## **Ergebnisse der Grobprüfungen von im Rahmen der Antragskonferenzen eingebrachten alternativen Trassenkorridorvorschlägen Dritter für die Vorhaben Nr. 3 und 4 des Bundesbedarfsplans, Abschnitte A, Brunsbüttel – Scheeßel & Wilster - Scheeßel**

# Grobprüfungsergebnisse der Alternativen der Abschnitte A für die Vorhaben Nr. 3 und 4 BBPIG

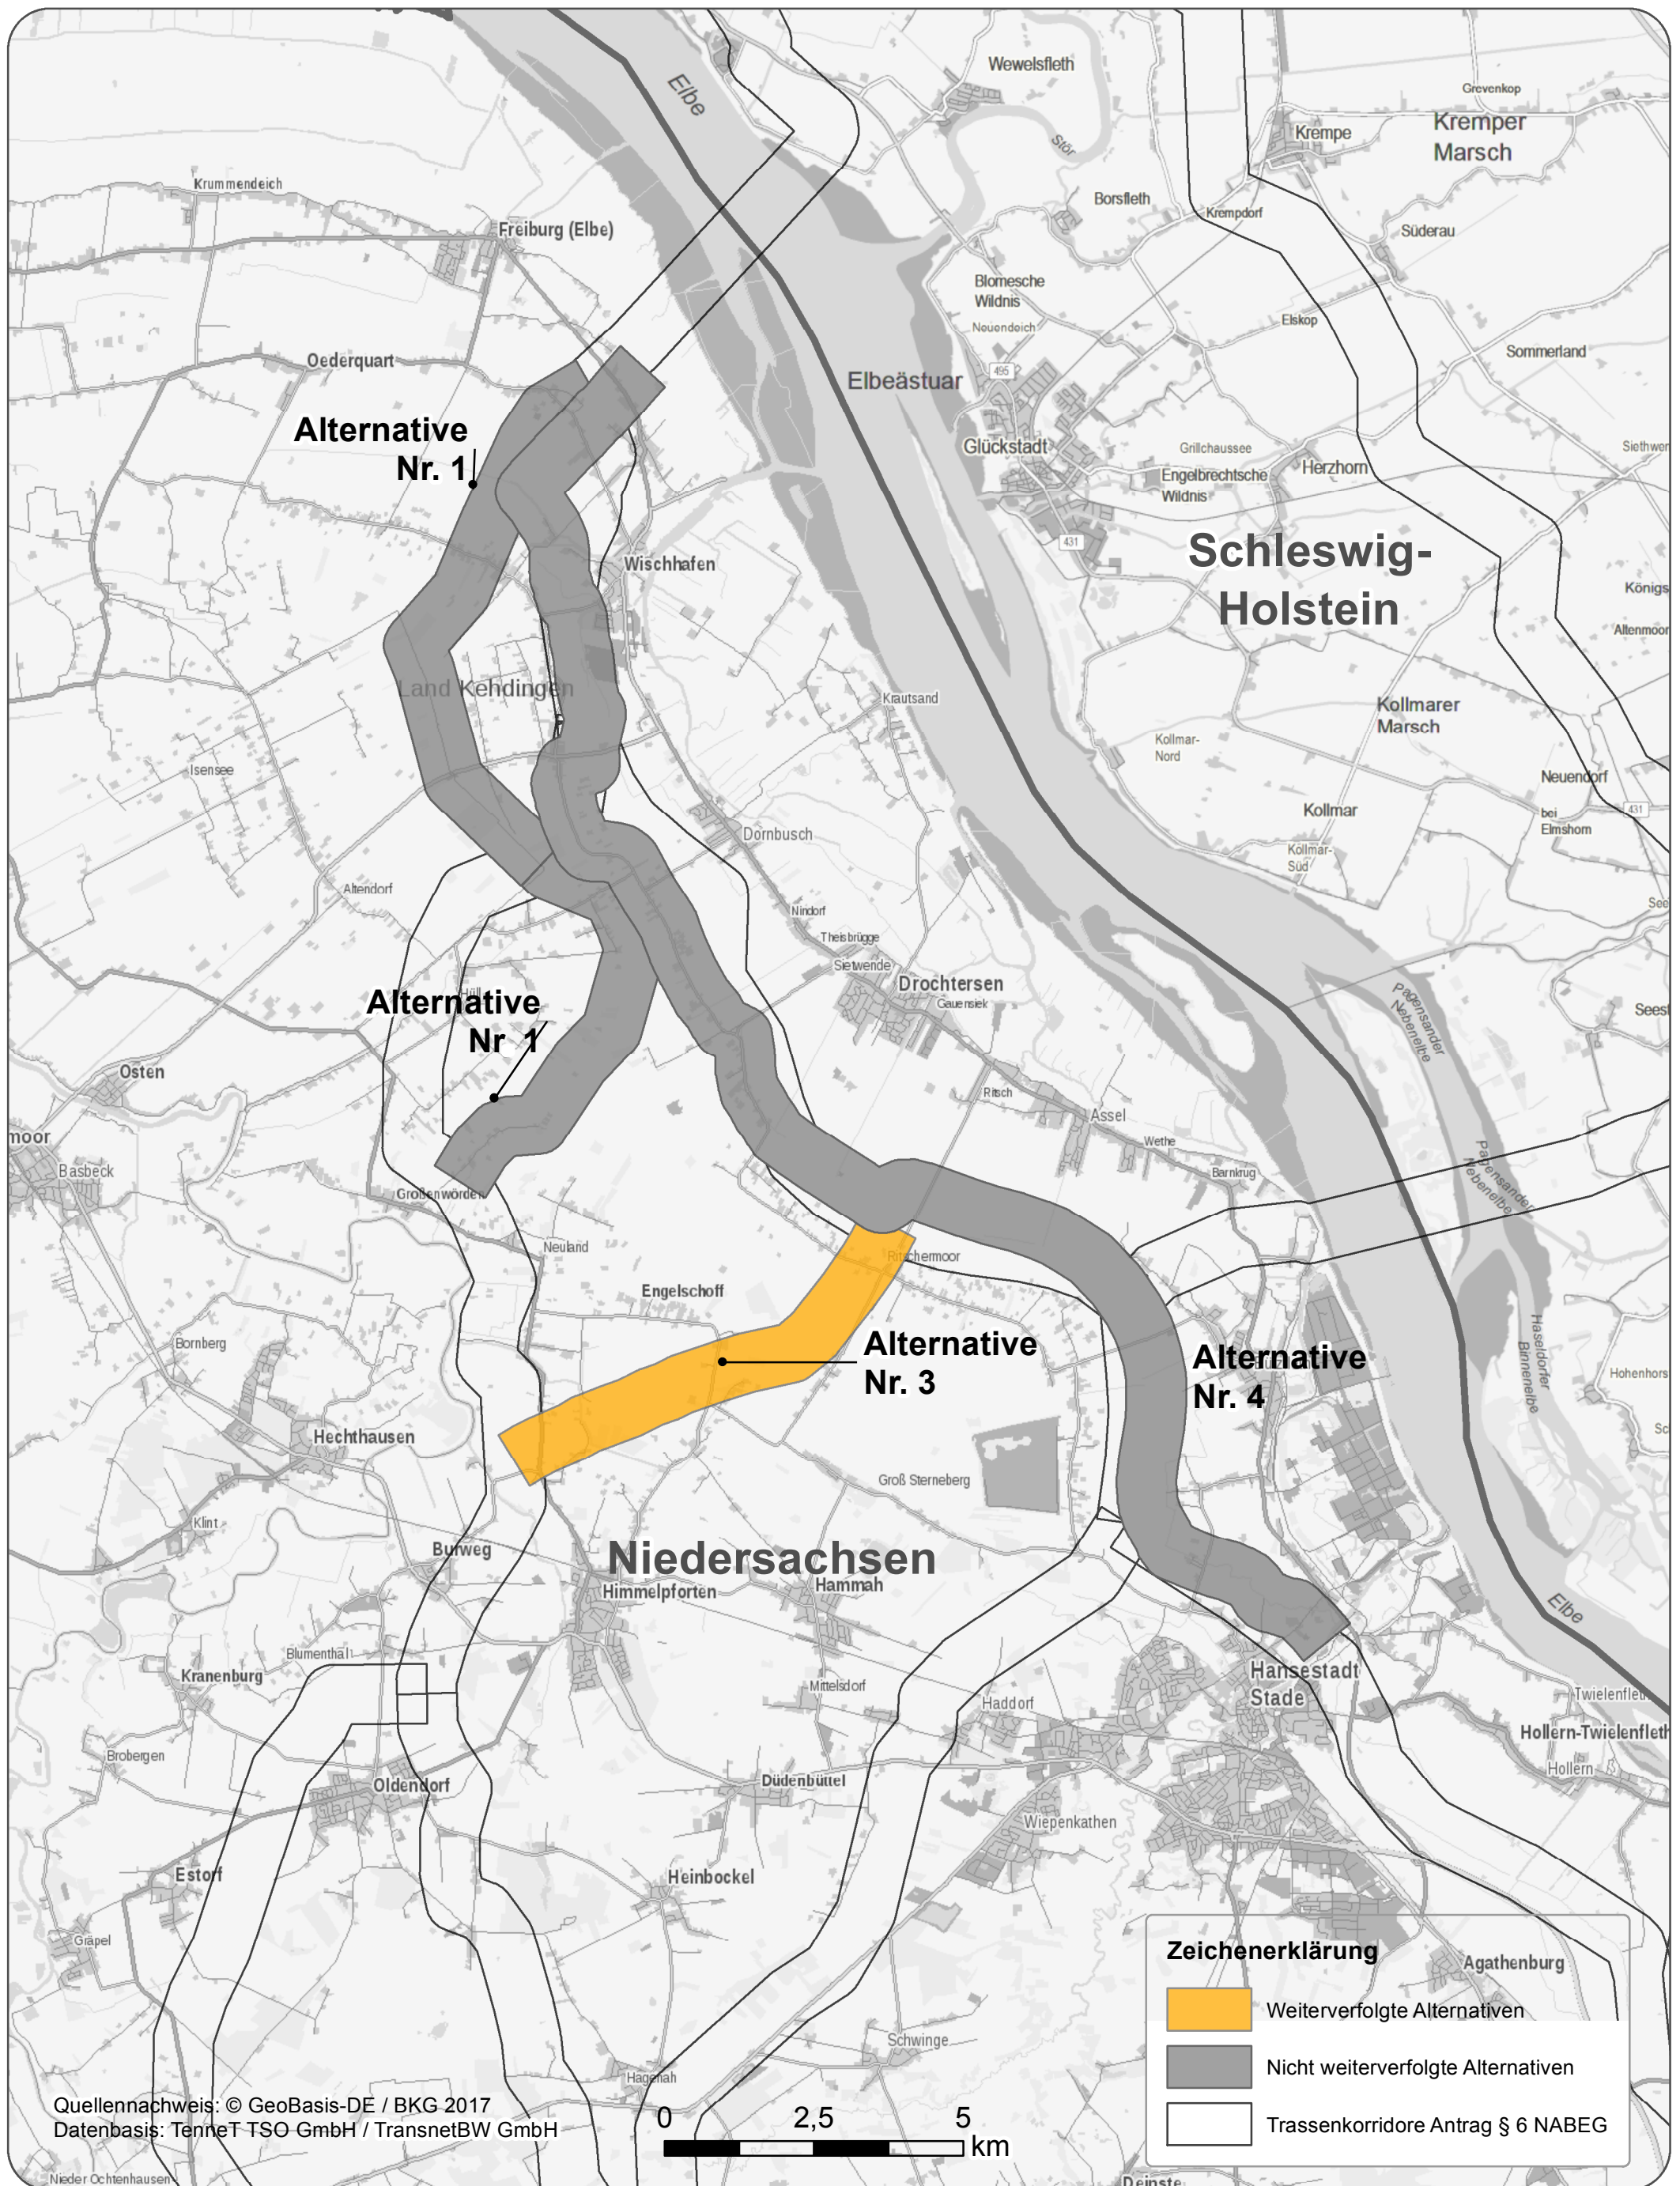
legen die Vorhabenträger in Ihrem Prüfgutachten nachvollziehbar dar, dass dem alternativen Trassenkorridorvorschlag überwiegende öffentliche Belange entgegenstehen. Sie stellen dabei insbesondere auf großflächige bereits bestehende und geplante Rohstoffabbaugebiete für Torf ab, die südwestlich von Wischhafen auch unter Berücksichtigung einer geschlossenen Querung mittels Bohrung voraussichtlich keine Passagemöglichkeiten innerhalb des Trassenkorridors zulassen.

Nach Prüfung des Gutachtens durch die Bundesnetzagentur kann den darin dargelegten Prüfergebnissen gefolgt werden. Es wird somit festgelegt, dass die Alternative Nr. 1 dem weiteren Verfahren der Bundesfachplanung nicht zugrunde zu legen ist, wodurch derzeit von weiteren Untersuchungen abgesehen werden kann.

ist dem weiteren Verfahren der Bundesfachplanung zugrunde zu legen. Die Bundesnetzagentur bestätigt im Rahmen ihrer nachvollziehenden Prüfung, dass sich aus der Betrachtung der zugrunde gelegten Kriterien im Vergleich zu den korrespondierenden TKS keine Gründe ergeben, die Alternative abzuschichten. Damit ist dieser alternative Trassenkorridorverlauf dem Prüfprogramm der Festlegungen in den Ziffern 3 bis 6 sowie Ziffer 8 der Untersuchungsrahmen für die Abschnitte A zu unterziehen. Für diese Alternative sind ergänzende Unterlagen gemäß § 8 NABEG einzureichen, sofern die weiteren Untersuchungen keinen Anlass zu einer Abschichtung aufzeigen.

ist dem weiteren Verfahren der Bundesfachplanung ebenfalls zugrunde zu legen. In dem Prüfgutachten der Vorhabenträger wird deutlich, dass der vorgeschlagene, alternative Trassenkorridor keine wesentlichen Nachteile gegenüber korrespondierenden Trassenkorridoren aufweist. Damit ist dieser alternative Trassenkorridorverlauf dem Prüfprogramm der Festlegungen in den Ziffern 3 bis 6 sowie Ziffer 8 der Untersuchungsrahmen für die Abschnitte A zu unterziehen und sind für diese Alternative entsprechende, ergänzende Unterlagen gemäß § 8 NABEG einzureichen, sofern die weiteren Untersuchungen keinen Anlass zu einer Abschichtung aufzeigen.

Die Alternative Nr. 4, ein alternativer „Trassenkorridor, der parallel zu den TKS 25, 27 und 28 eine stärkere Orientierung an der geplanten BAB A 26 aufnimmt“, ist gemäß des Prüfgutachtens nicht als ernsthaft in Betracht kommende Alternative zu bezeichnen, sodass die Vorhabenträger vorschlagen, von einer weiteren Berücksichtigung dieser Alternative im Verfahren der Bundesfachplanung abzusehen. Die Aussagen des Prüfgutachtens können seitens der Bundesnetzagentur nachvollzogen werden. Das zu prüfende alternative Trassenkorridorsegment verläuft in vielen Bereichen deckungsgleich mit dem bereits durch die Vorhabenträger beantragten Trassenkorridorsegment 25. Die Argumentation, dass aufgrund der voraussichtlich, wenn auch nur geringfügig schlechteren Konfliktsituationen, eine Aufnahme des Trassenkorridorvorschlags der Alternative Nr. 4 im Vergleich mit bereits im Verfahren befindlichen Trassenkorridoren nicht sinnvoll ist, ist überzeugend. Die Intention des alternativen Trassenkorridorvorschlags, eine strikte Orientierung an der geplanten Bundesautobahn A 26 im Sinne einer Bündelung zu ermöglichen, ist durch die Trassenkorridore 25, 27 und 28 weiterhin möglich und wird im weiteren Bundesfachplanungsverfahren geprüft werden. Es wird somit festgelegt, dass die Alternative Nr. 4 dem weiteren Verfahren der Bundesfachplanung nicht zugrunde zu legen ist, wodurch derzeit von weiteren Untersuchungen abgesehen werden kann.
